0006_18.07P-1-AP

Многоквартирные жилые дома со встроенными помещениями и встроенно-пристроенной подземной автостоянкой по адресу Санкт-Петербург, муниципальный округ Светлановское, проспект Энгельса, участок 4, кадастровый номер №78-36-005254-16.84.

Жилой дом
Секции 11-13

Маркировочный план 2 этажа секции 11
М 1100

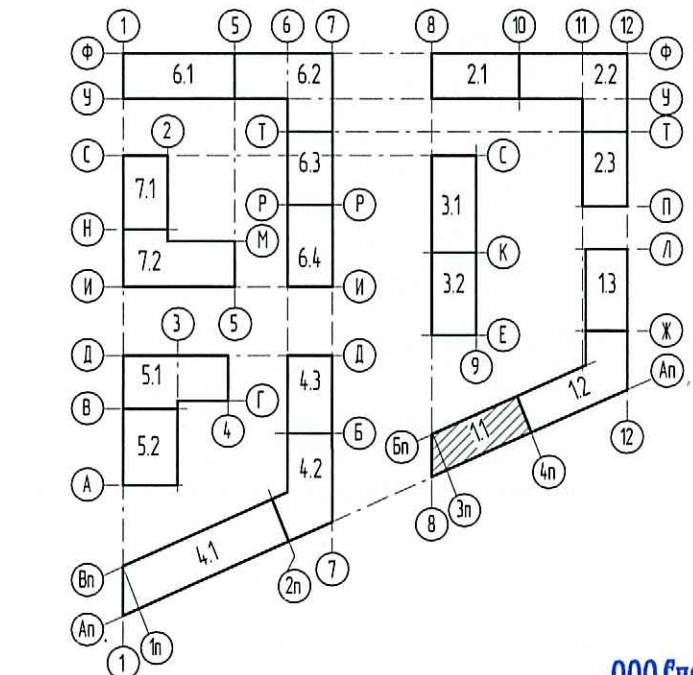
Изм.	Дата	Описание изменения
4.	23.12.19	Новый лист
6.	05.02.20	Письмо ООО «Стил Сити» от 17.01.2020 №3993/ДПП/СЭС, добавление дверей коллекторных
15.1	30.04.20	Письмо ООО «Стил Сити» от 27.02.2020 №4.4.11/ДПП/С, исключение шахты ПС.
